高浜発電所 1 号炉、2 号炉、3 号炉及び 4 号炉 原子炉設置変更許可申請書 新旧比較表

2021年12月

関西電力株式会社

第 2.1.1.1 図 管理区域及び保全区域図

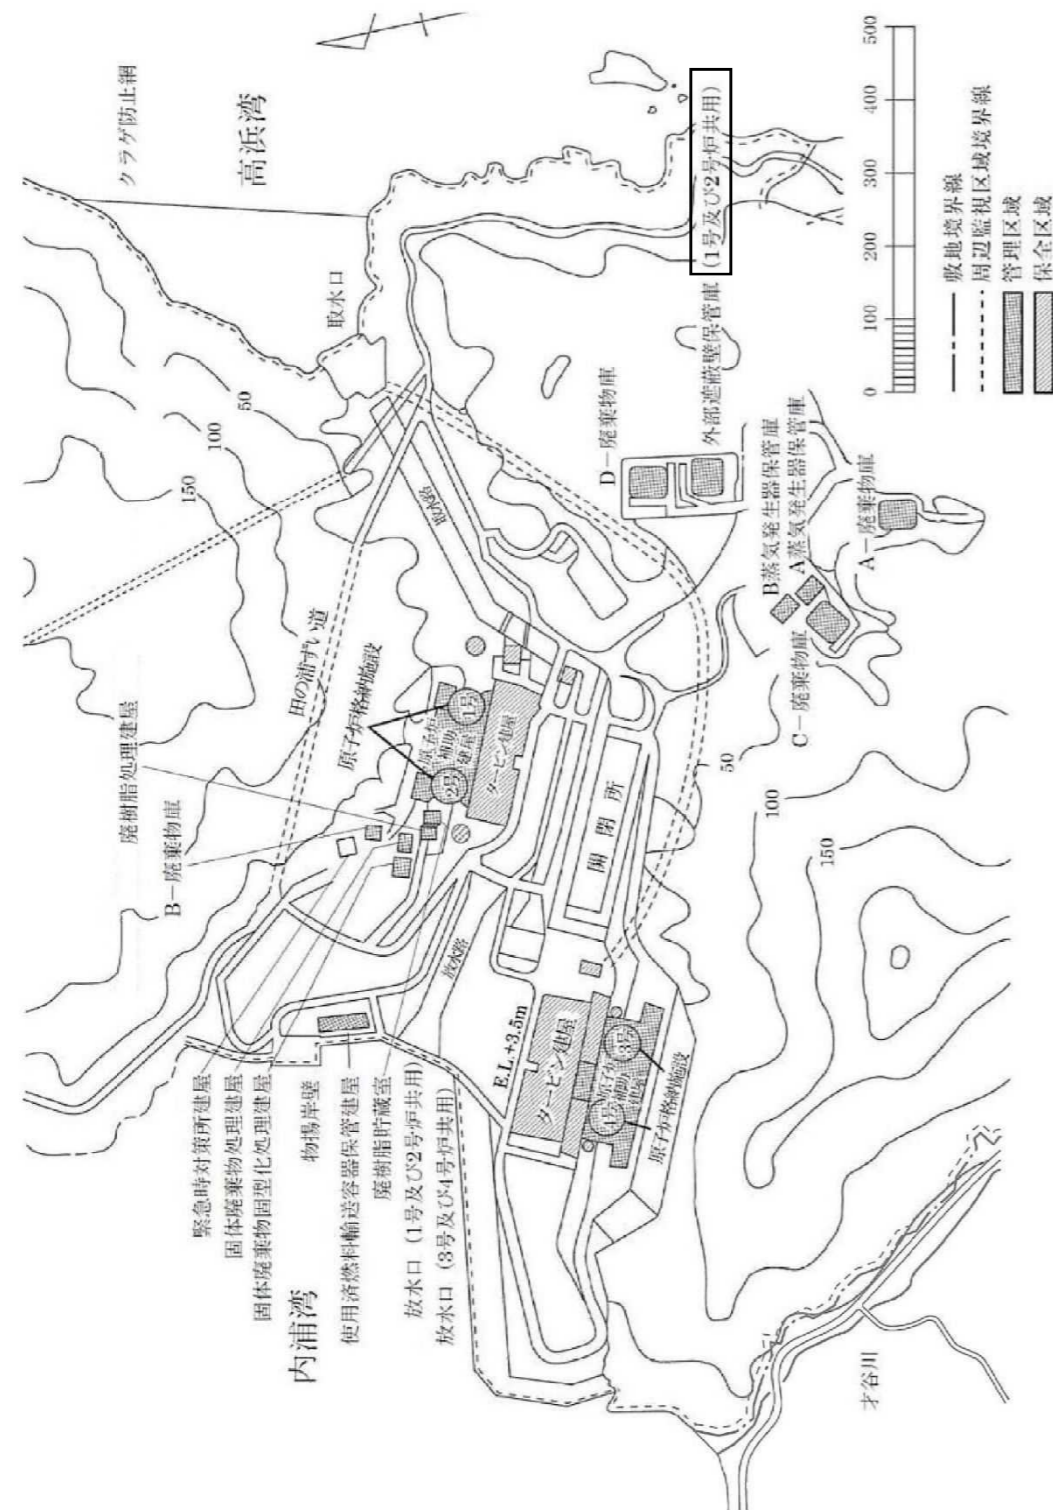
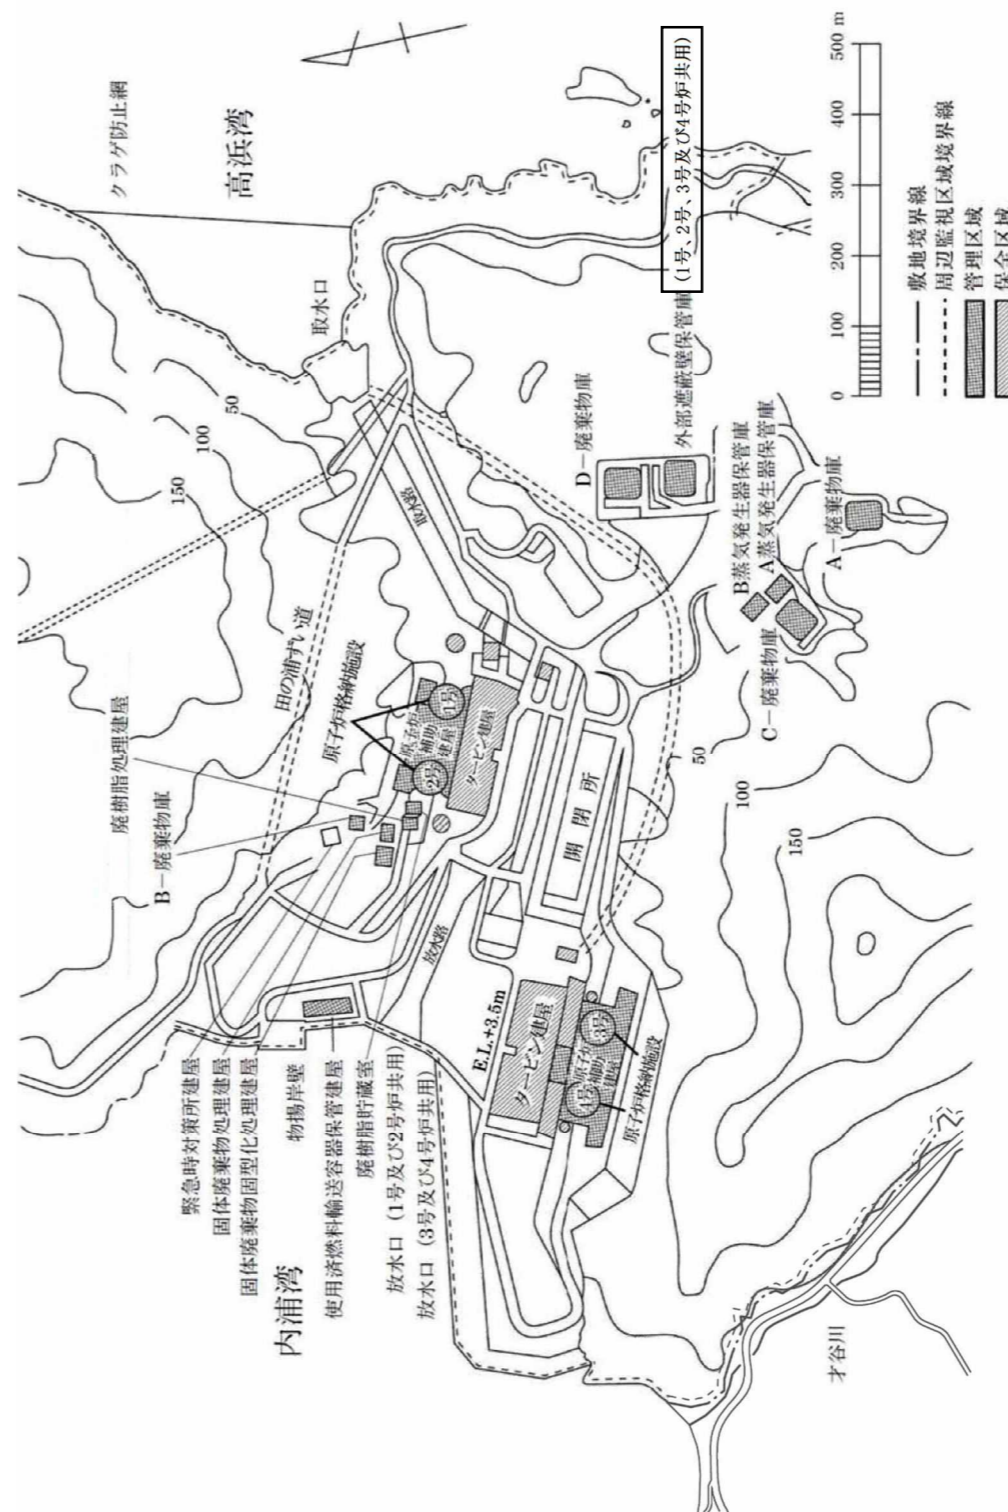
外部遮蔽壁保管庫の共用化

第 2.1.8 図 周辺監視区域図

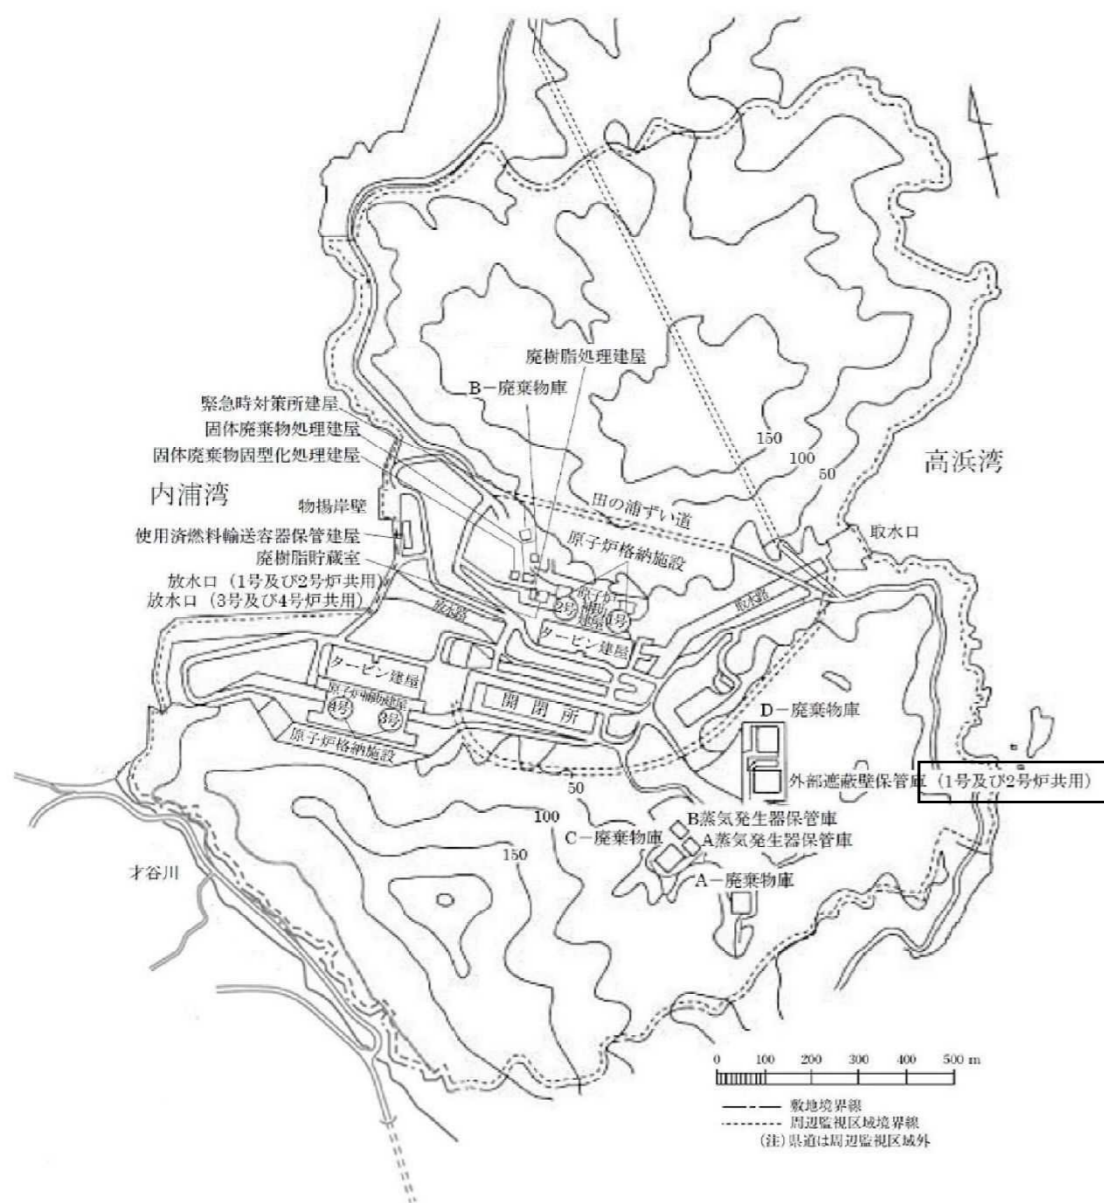
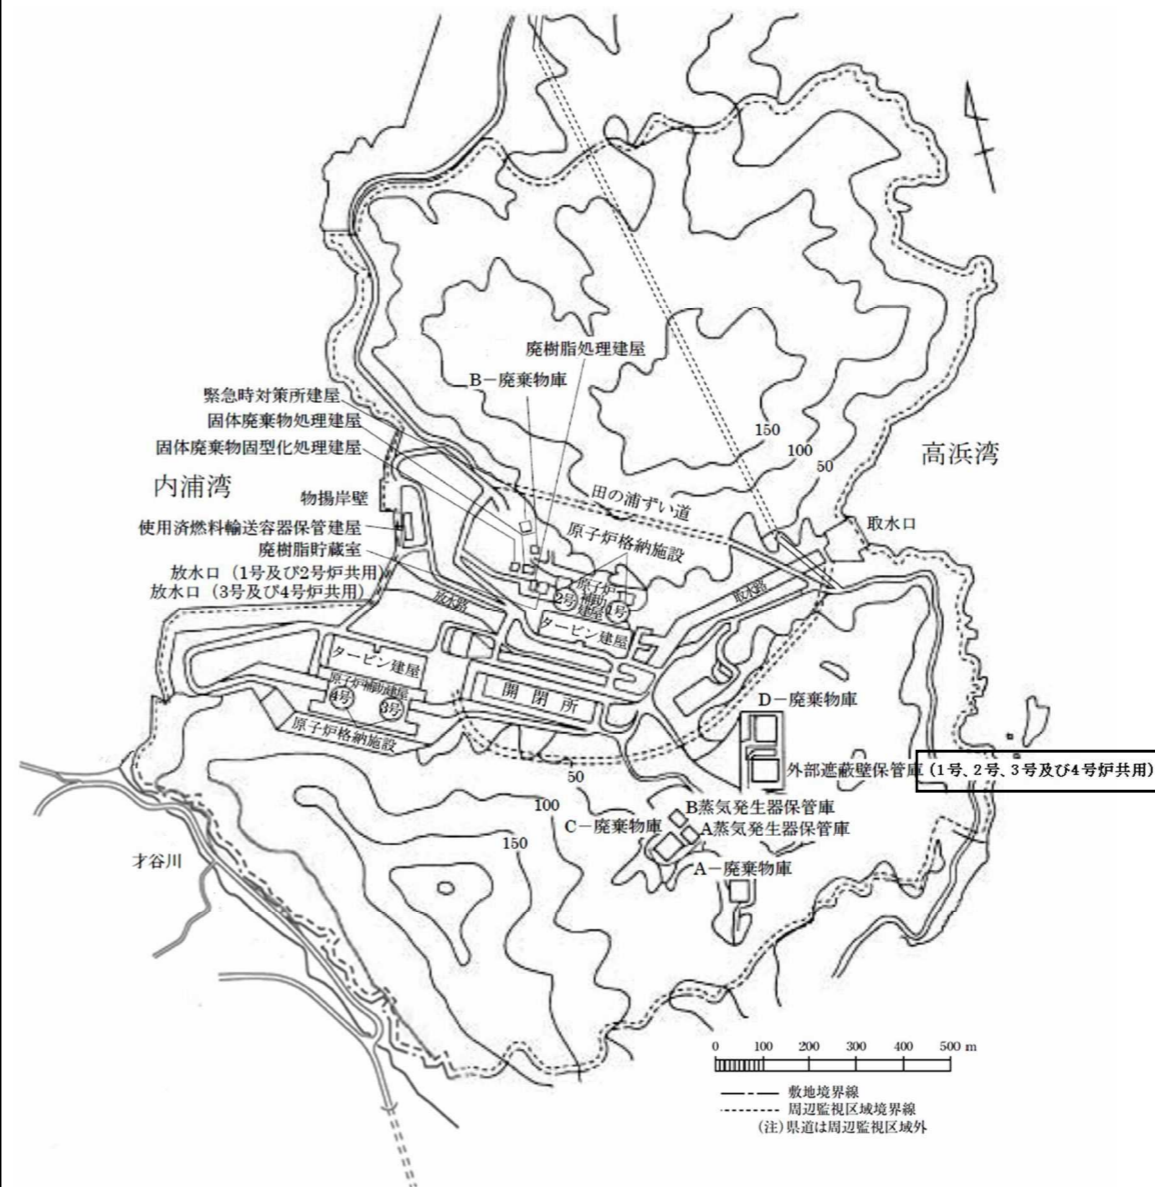
外部遮蔽壁保管庫の共用化

第 4.1.3 図 固体廃棄物処理系統説明図

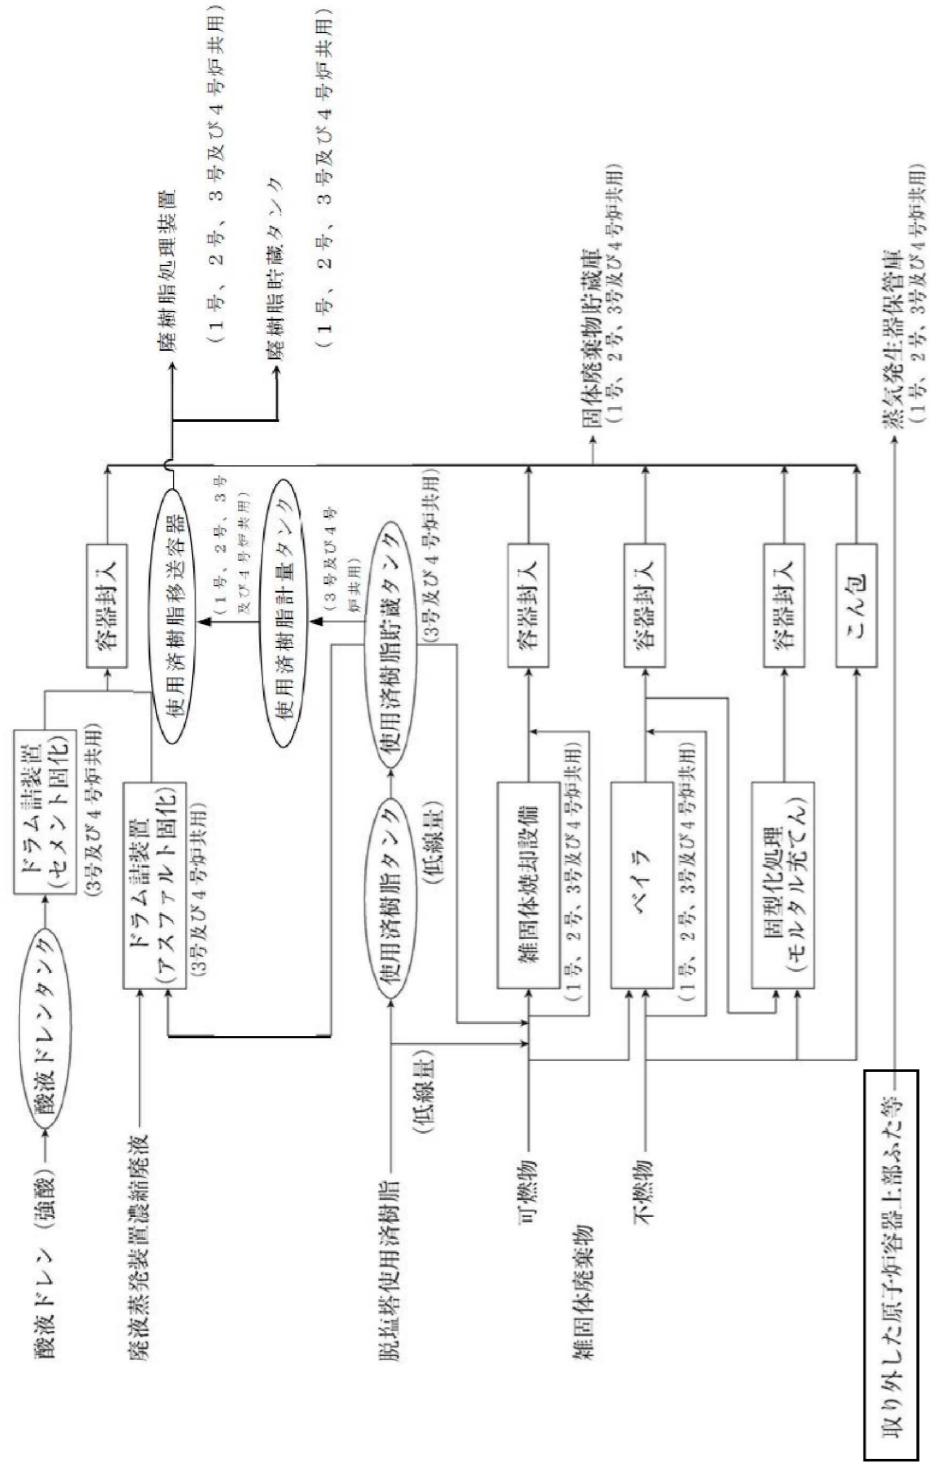
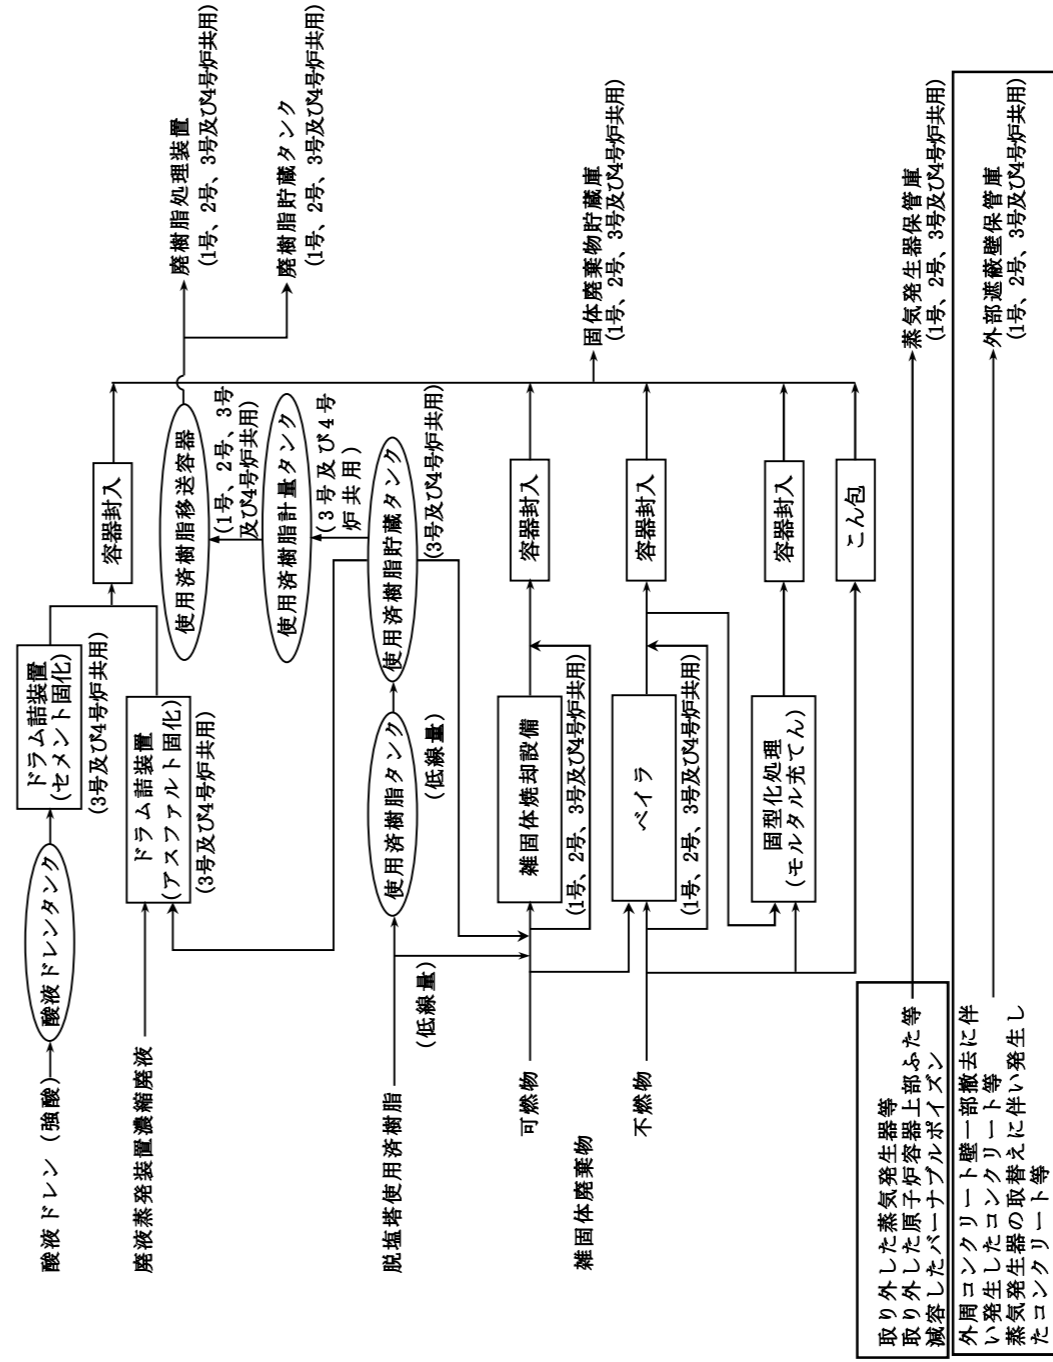
保管対象物の変更
外部遮蔽壁保管庫の共用
化

第 4.1.3 図 固体廃棄物処理系統説明図

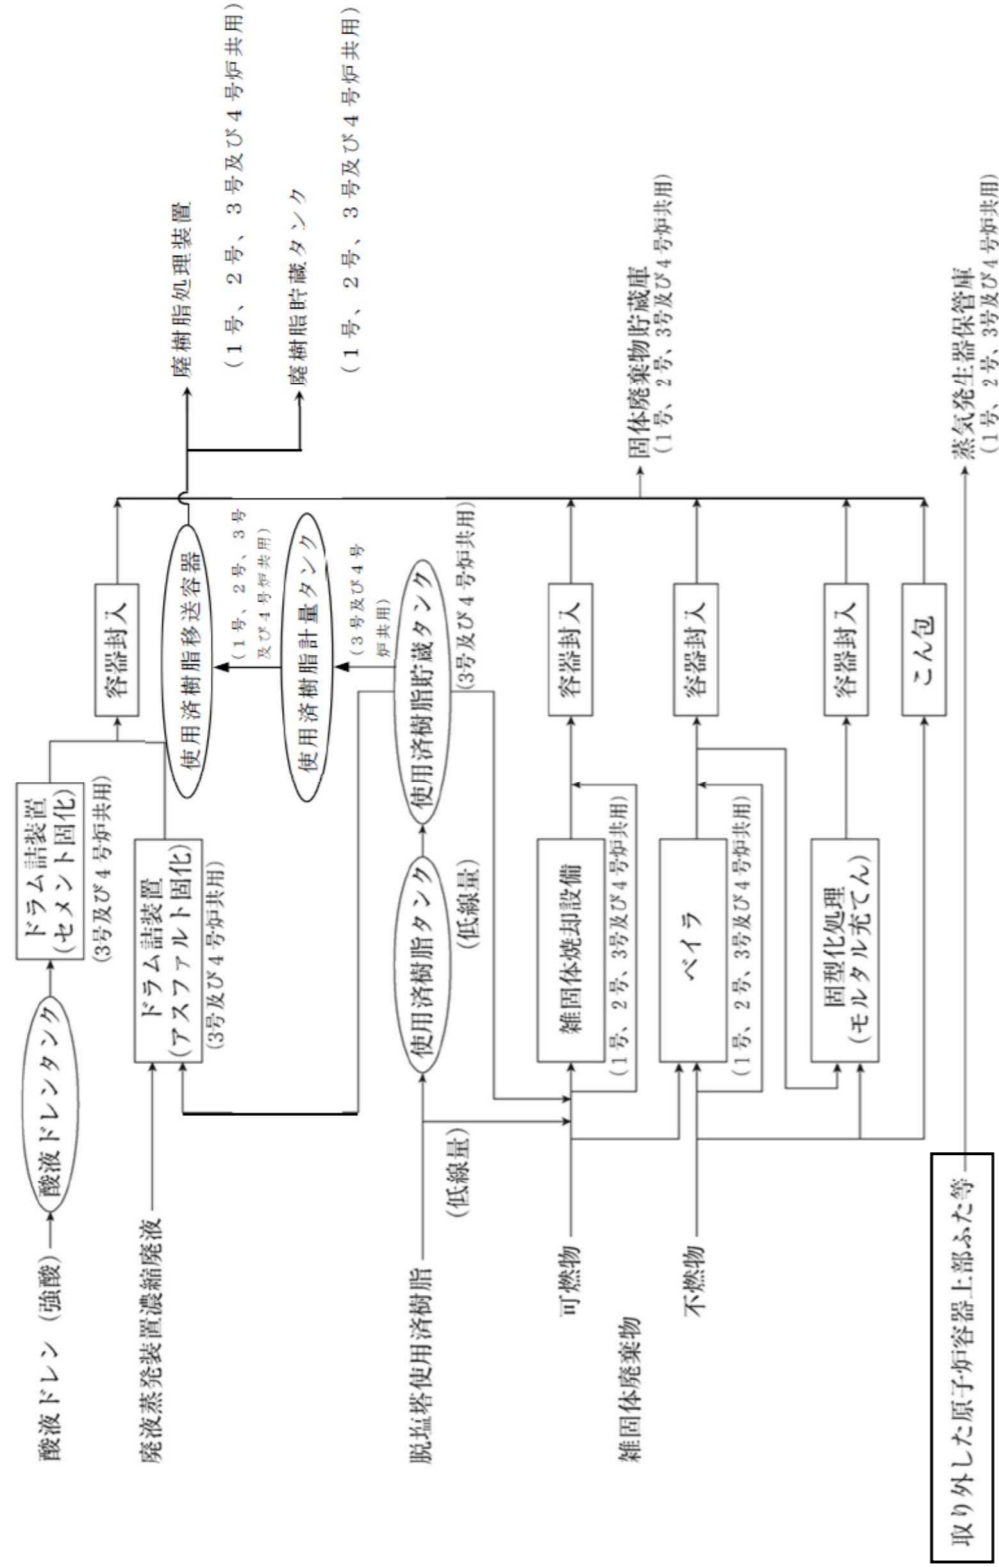
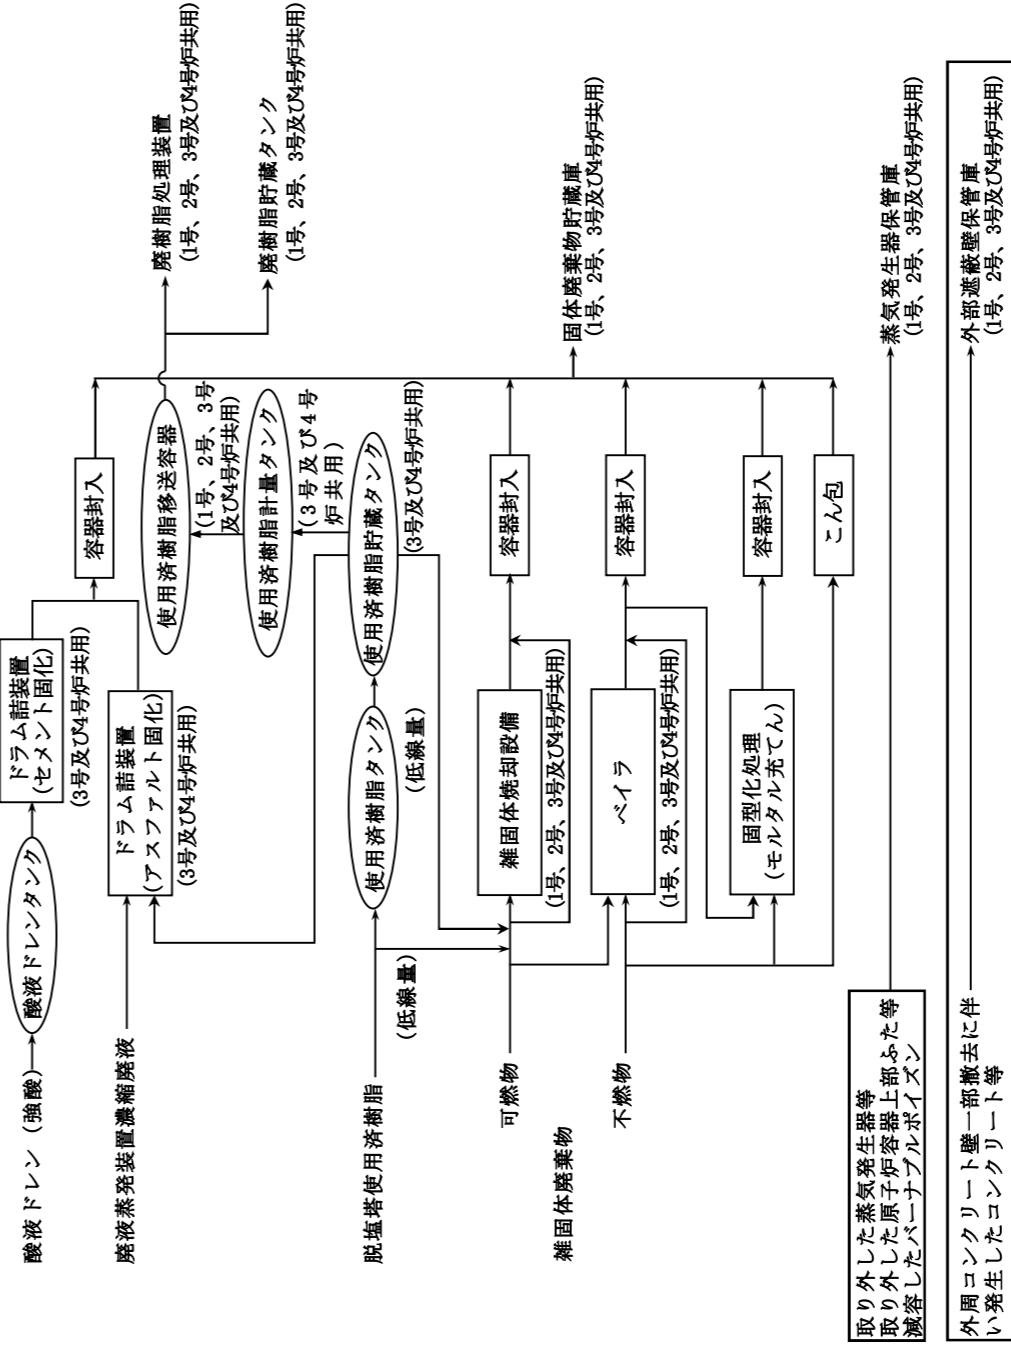
保管対象物の変更
外部遮蔽壁保管庫の共用化
